监理工作通知单

工程名称：西昌市西溪乡兴围寺水库 20WMP 渔光一体光伏发电项目

编号：ZHJL-20171216-04

事由：关于综合楼基础施工存在质量问题相关事宜

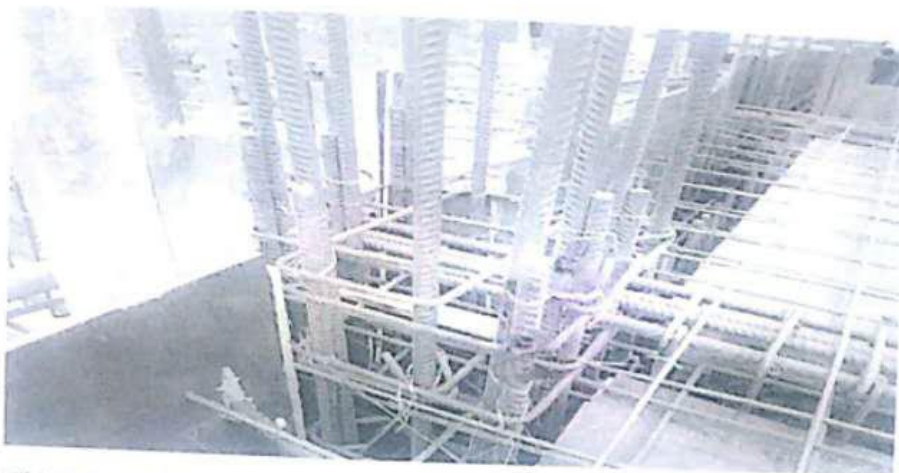
柱钢筋搭接使用点焊不符合规范要求

顶部面筋搭接长度不符合规范要求

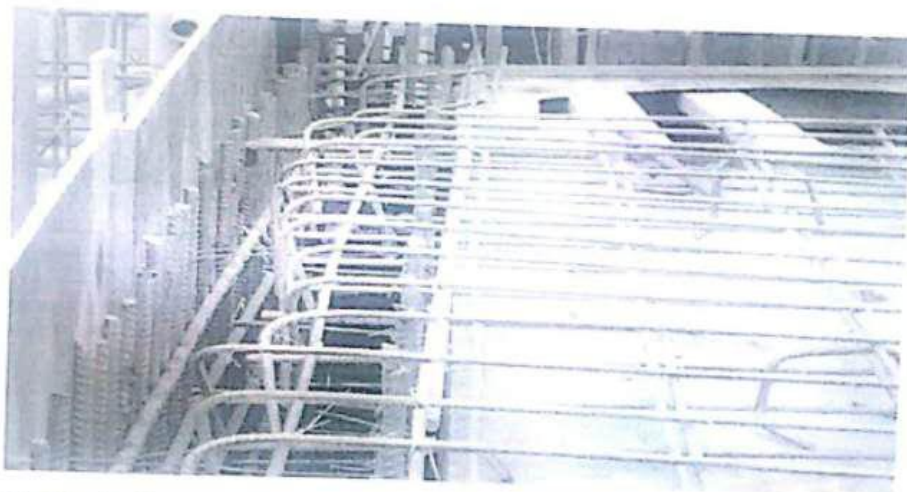
侧墙竖钢筋尺寸不够、无弯钩锚固

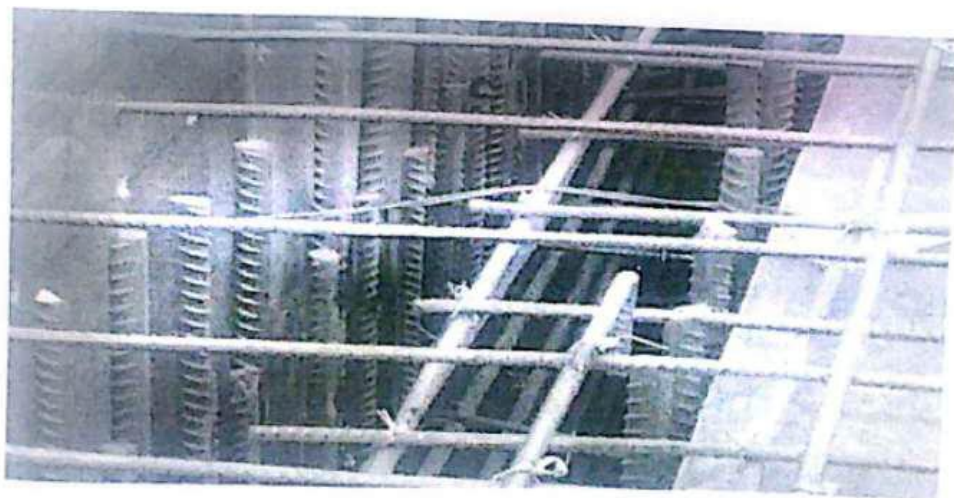
顶部面筋缺少横向钢筋

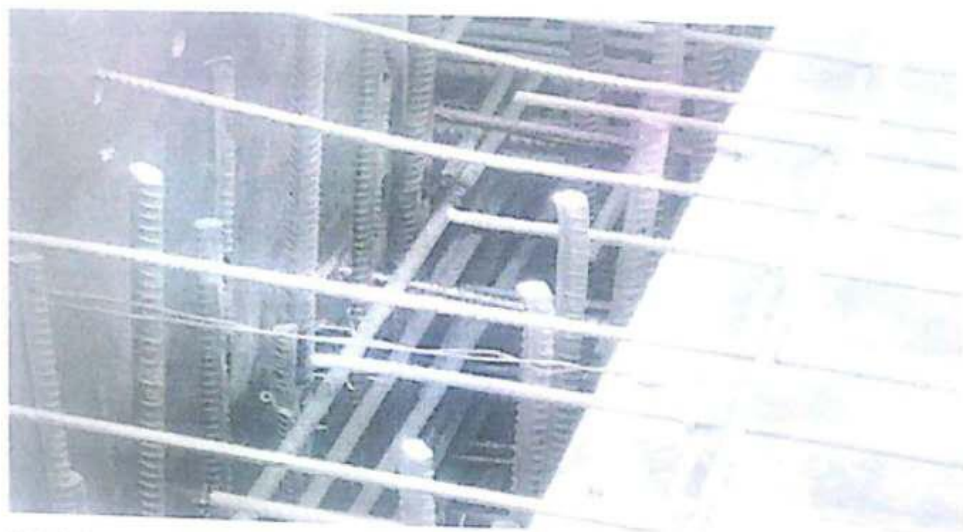
模板未固定牢固

模板安装缝隙过大
